深圳市灿科盟实业有限公司

PCN 申请书		发行编号			
发 行	深圳市灿科盟公司	发行(供方名)	承 办	审 核	批 准
	年 月 日	灿科盟	何昌有		
		2025-9-28			
<p>对贵司的购入品或购入品的质量体系希望发生以下的变化,特此联系。请于 2025 年 10 月 8 日前给出答复。</p>					
适 用 购 入 品	品名	C-SIMOM06P-B001			
	客户规格	SIM 卡座-6P 2.5H 全塑 锁扣式			
	客户料号	C399989			
	分类(打勾)	<input type="checkbox"/> 人、 <input type="checkbox"/> 机、 <input checked="" type="checkbox"/> 料、 <input type="checkbox"/> 法、			
	变更的内容	<p>变更内容:</p> <div style="display: flex; justify-content: space-around;">   </div> <p>产品图片: 变更前 变更后, 结构有差异</p>			
理 由	<p>变更原因:</p> <p>因模具老化, 旧模产品已停产, 新模产品与旧模产品对比结构和尺寸有一些差异。对功能和使用无影响, 特申请 PCN 变更。</p>				
起始变更标志	日期: 2025 年 9 月 28 日	批次:	编号:		
针对以上联系做出以下回答。					
客户意见	签名:				
最终结果	<p><input type="checkbox"/>同意变更。 <input type="checkbox"/>基本同意, 需生产 ____ PCS, 量试后决定。</p> <p><input type="checkbox"/>不同意变更。 <input type="checkbox"/>其它: _____。</p>				
	承认:	审核:	批准:	年 月 日

附页对比图片（左边变更前，右边为变更后）

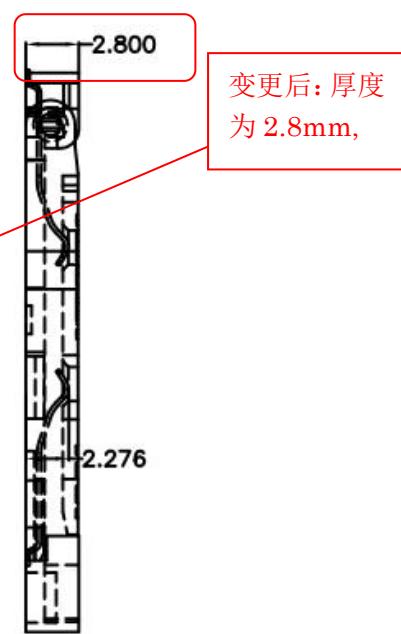
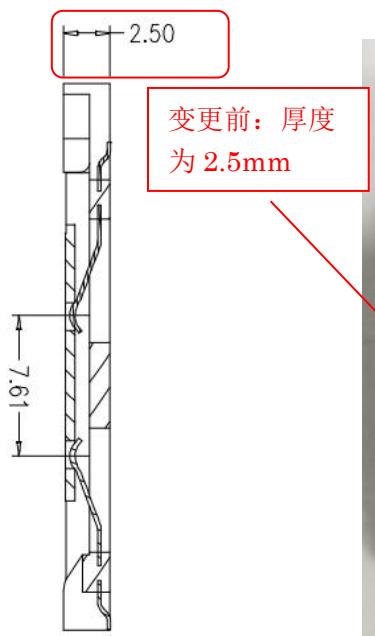
变更后：旋转轴有
结构差异

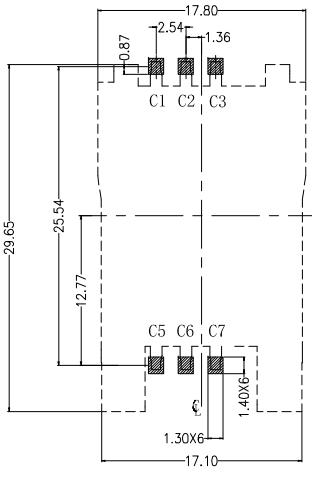
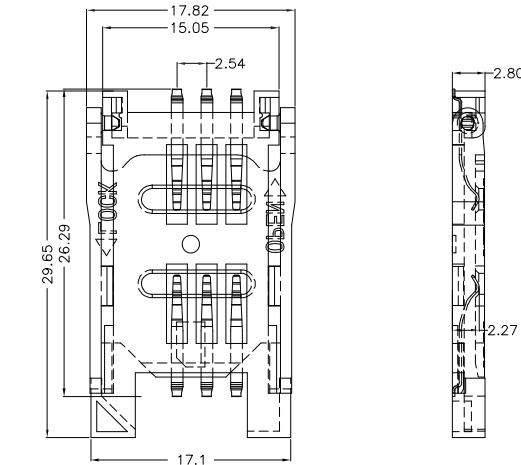
变更后：有开槽
